Göteborgs Stad

Samrådsredogörelse

Detaljplan för Stigberget 713:204 m fl, Kv Klåvestenen, inom stadsdelen Stigberget i Göteborg

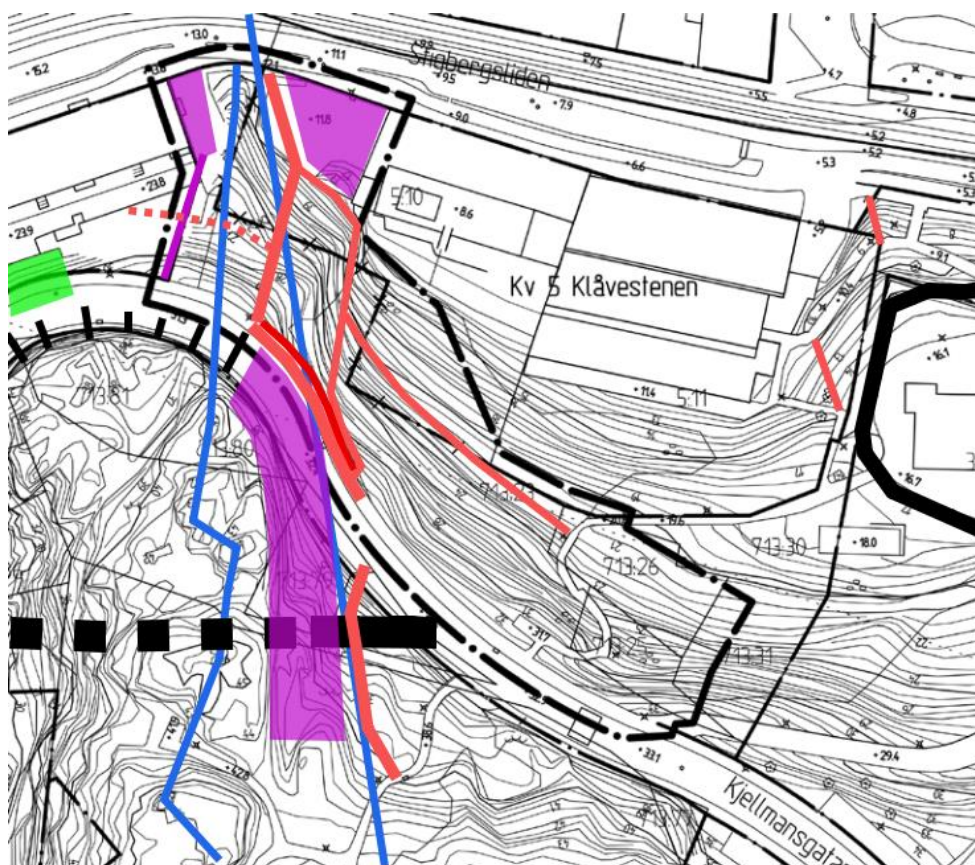
Alternativt förslag: Förbindelsen upp från Stigbergsliden blir mer lättorienterad och läsbar om målpunkten

Masthuggskyrkan är synlig samt om den karaktäristiska bergsryggen blir tydlig. I bifogade skisser är siktlinjen från Wollins trappor mot Masthuggskyrkan samt ryggen på berget markerade med blå linjer.

Den lilla bit berg som fortfarande finns kvar mot Stigbergsliden bör få vara kvar då den överlevt så länge, markerar bergsryggens läge (som rimligen också är orsaken till svängen på gatan just där), samt att den kan ses som en markering av den gamla gränsen mellan Göteborg och Majorna.

Buller: Anser att det är allvarligt att husen enligt förslaget inte får någon tyst sida. Hus ovanför Kjellmansgatan och ny sträckning på gatan skulle skydda bättre och göra bergsplatån mer bullerskyddad. En hög glasvägg föreslås som bullerskydd i västra kanten av planområdet (lila linje).
